Ordine del giorno collegato alla proposta di deliberazione n. 53 /2025

Si invita l'amministrazione ad attivare nella fase di evoluzione progettuale un confronto attivo con RFI al fine di affrontare e definire le seguenti (osservazioni di fondamento tecnico) tematiche di fondamento tecnico:

(riferimento "Elaborati Generali - Relazione Illustrativa Generale -Lotto 4: ingresso a Verona da Nord)

Figura 51 – NV05 – Stralcio planimetrico su rilievo di Via L.Fava

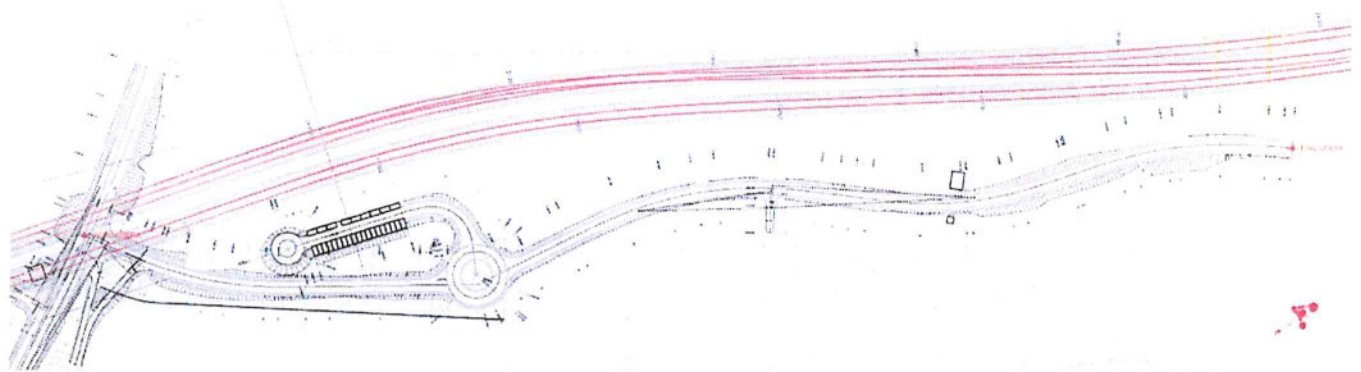
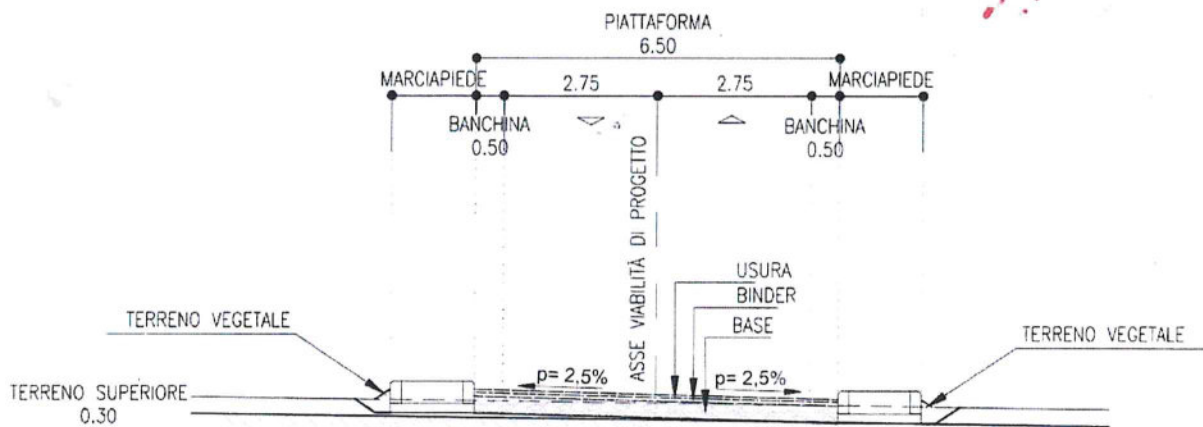
3. Interferenza Via Lorenzo Fava (NV05)

Prevedere una pista ciclabile lungo Via Fava (Allegato II)

Figura 49 – NV14 – Stralcio planimetrico su rilievo Corso Milano

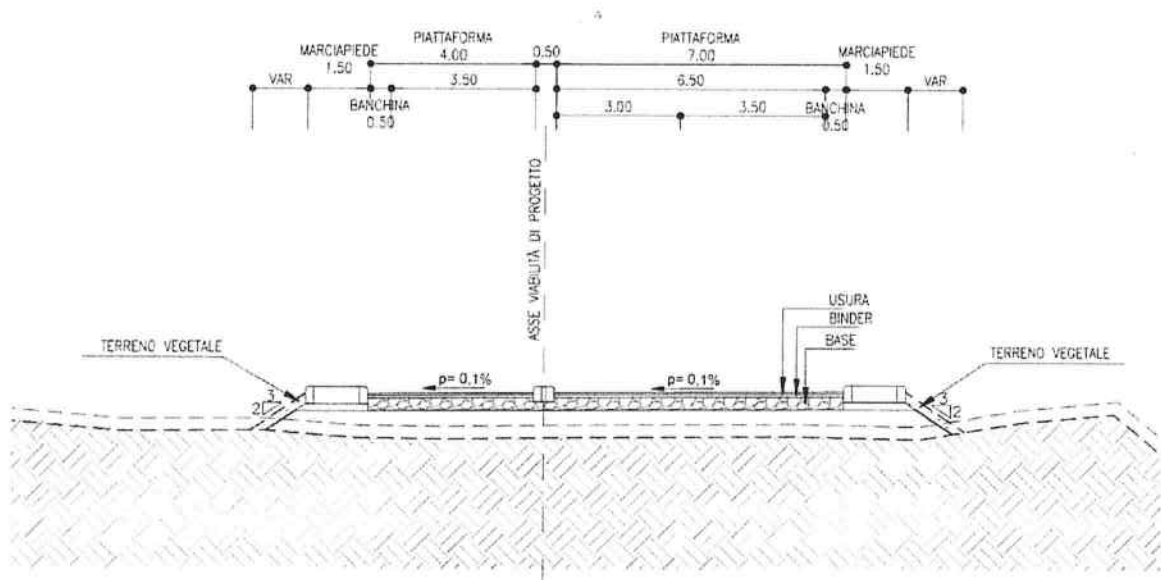
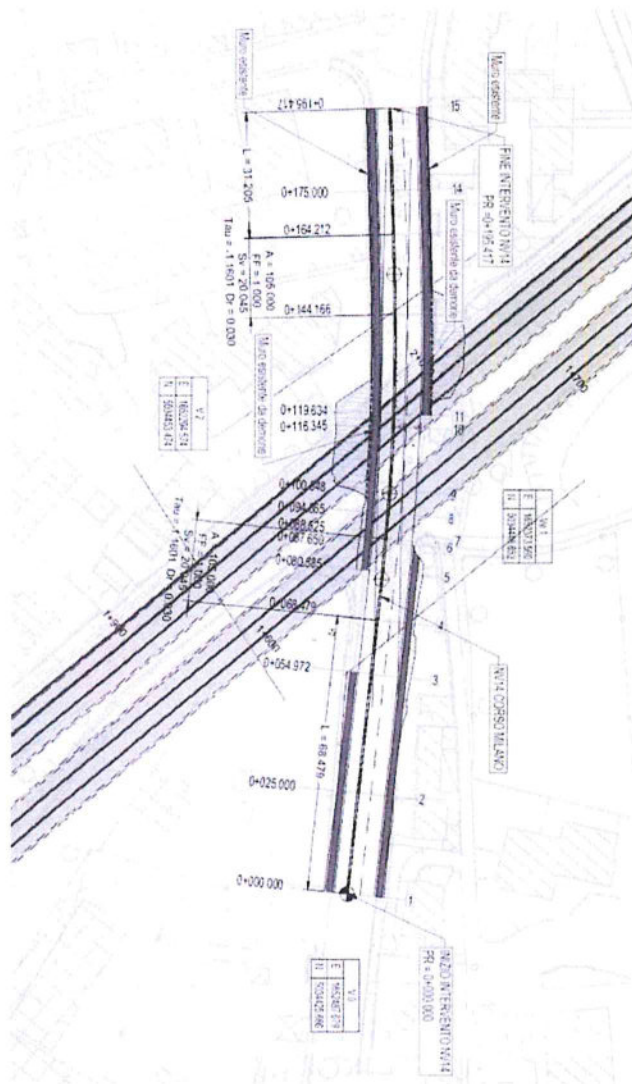
2. Interferenza Corso Milano (NV14)

Prevedere una pista ciclabile la nord, che colleghi la rotatoria di Croce Bianca con la pista ciclabile di Corso Milano con particolare attenzione all'interferenza di Via Fava (Allegato II)

Figura 42 – NV03 – Stralcio planimetrico su rilievo Via Casarini

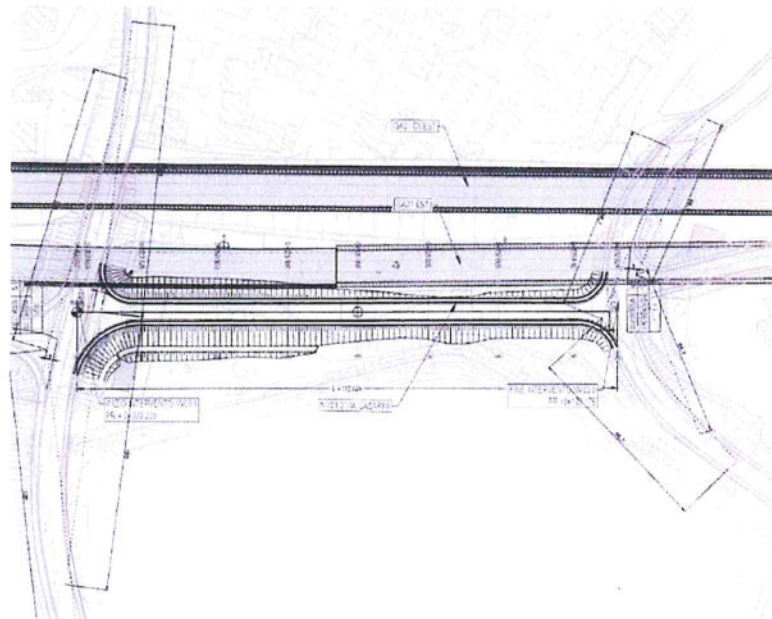
4. Interferenza Via Casarini (NV03)

Per la nuova sede stradale prevedere anche un percorso ciclabile (Allegato III).

Figura 39 – NV02.1 – Stralcio planimetrico su rilievo Via Sogare

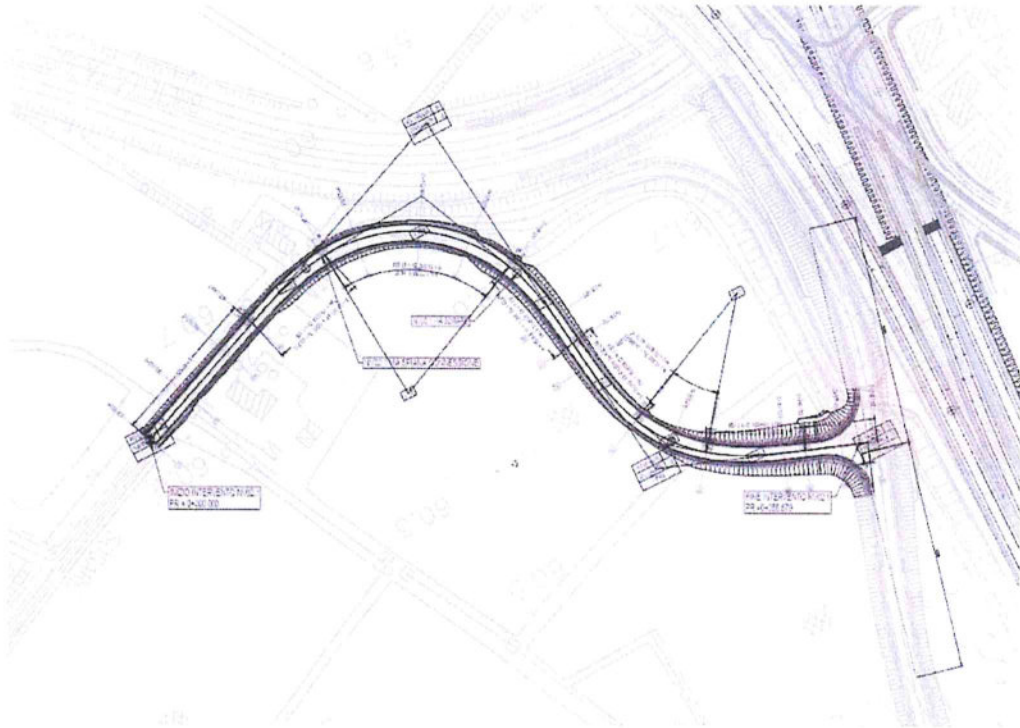
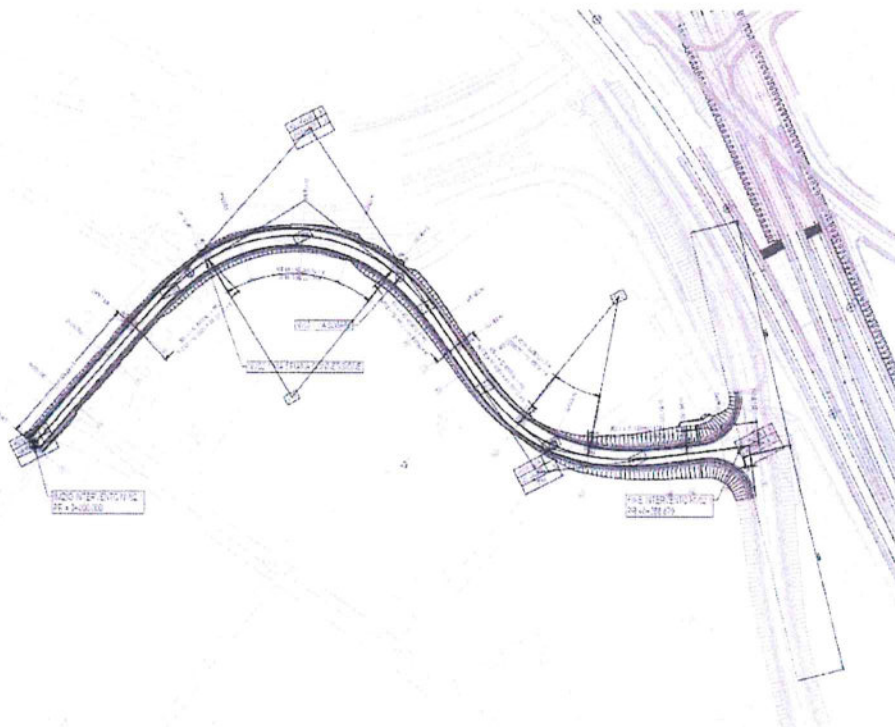
7. Adeguamento Via Sogare (NV02.1)

Prevedere un percorso ciclabile (Allegato V)

Figura 41 – NV11 – Stralcio planimetrico su rilievo Via San Marco.

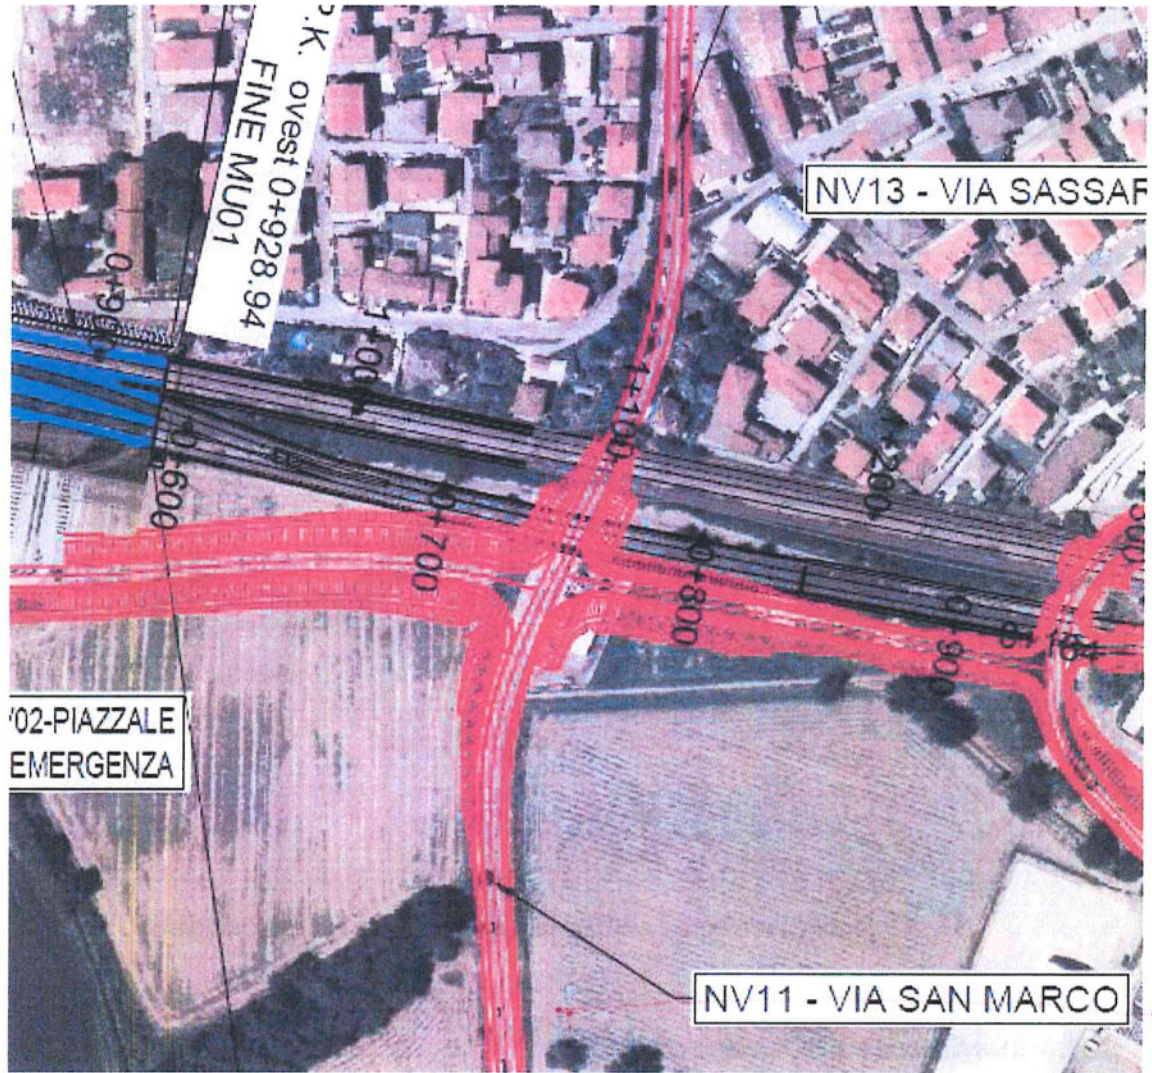
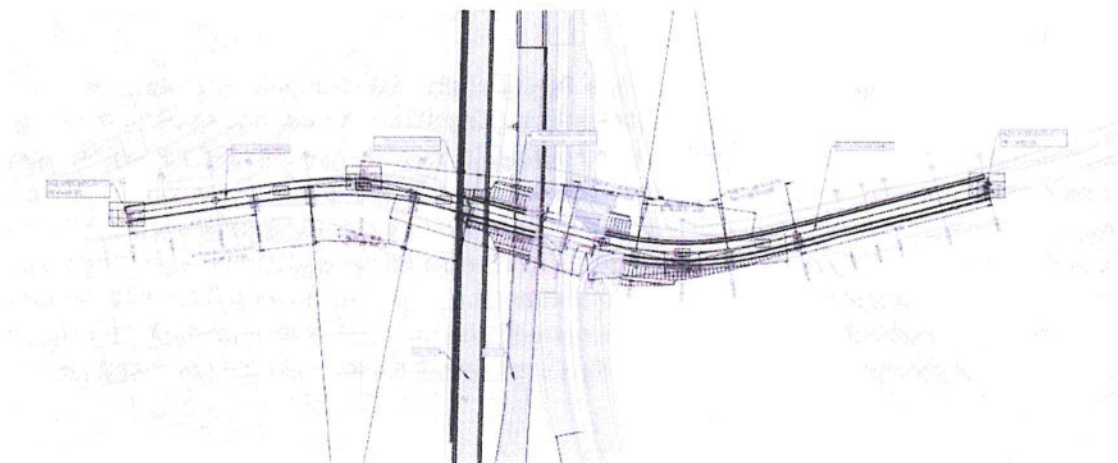
5. Interferenza Via San Marco (NV11)

Prevedere anche un percorso ciclabile lungo la nuova sede stradale (Allegato IV)

Figura 38 – Stralcio planimetrico su rilievo Via della Spianà definitiva

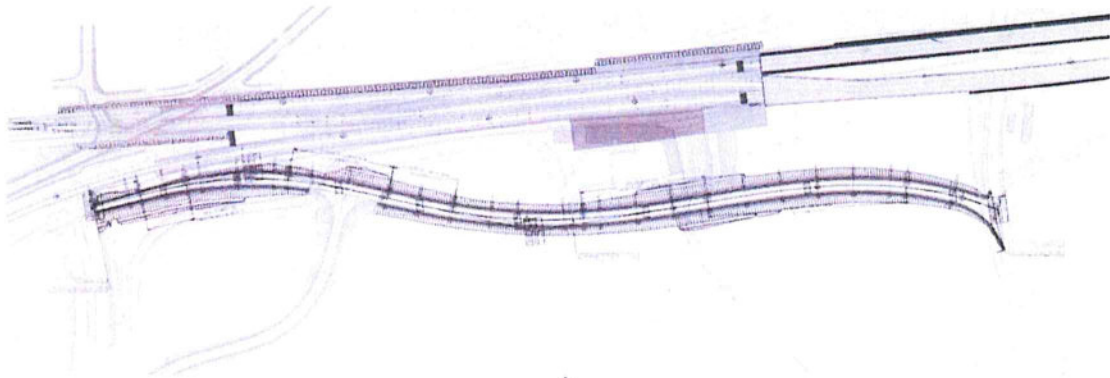
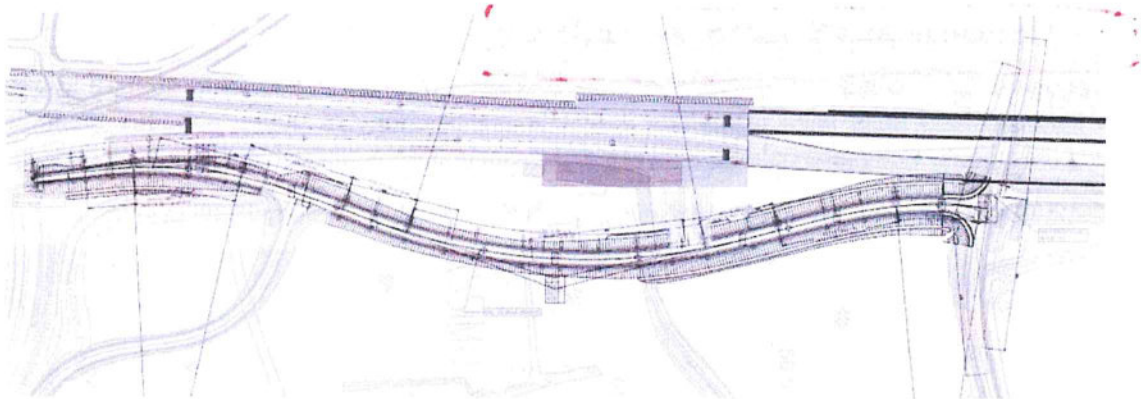
6. Interferenza Via della Spiana' (NV02)

Prevedere anche un percorso ciclabile lungo la nuova sede stradale (Allegato V)

Figura 99 - Ubicazione dei cantieri

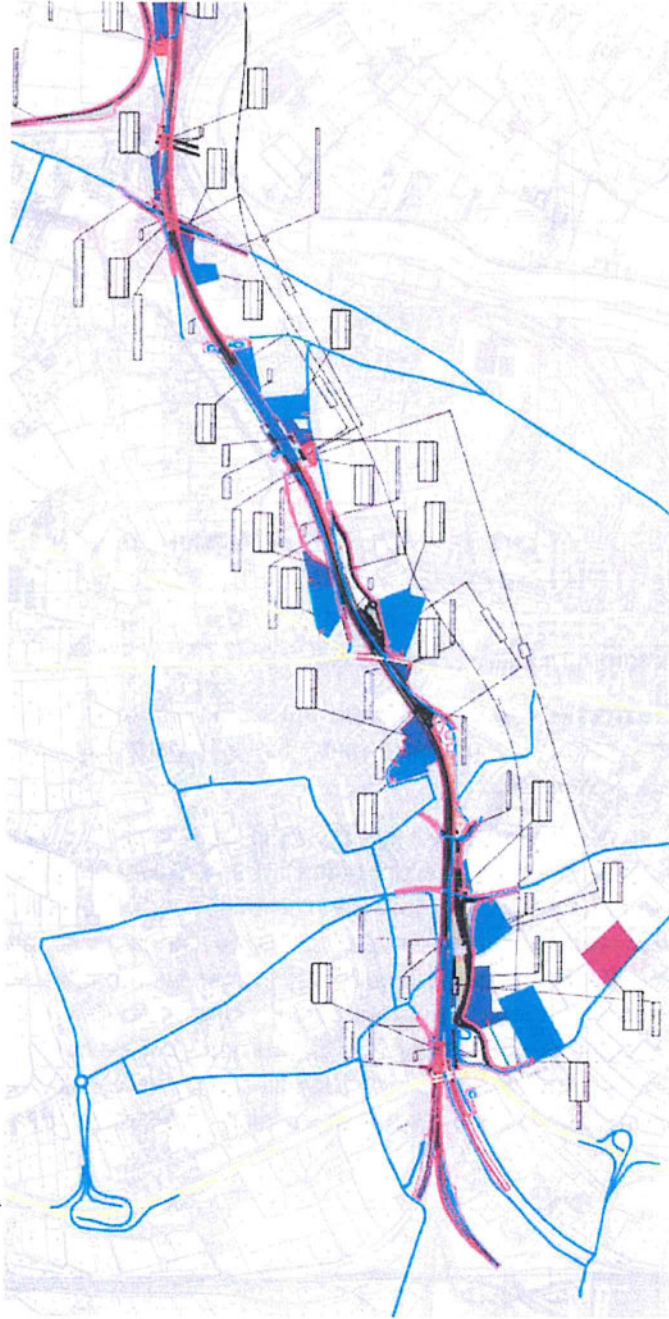
9. La fig. 99- ubicazione dei cantieri pag. 128 della "Relazione di Progetto Lotto 4 ingresso a Verona da Nord" non è coerente con quanto indicato nelle **tavole 5 e 6** degli "Elaborati e documentazione di progetto-Espropri-Tavole relative al piano particellare di esproprio, Comune di Verona" in quanto nella "figura 99-ubicazione dei cantieri" sono indicate delle aree di cantiere/ stoccaggio non più previste nelle tav.5 e 6.

Si chiede pertanto di rivalutare, in **alternativa all'utilizzo del parco dell'Amicizia** in Via della Fratellanza a San Massimo, tali aree già previste nella fig. 99- ubicazione dei cantieri pag. 128 della "Relazione di Progetto Lotto 4 ingresso a Verona da Nord" (Allegato VI)
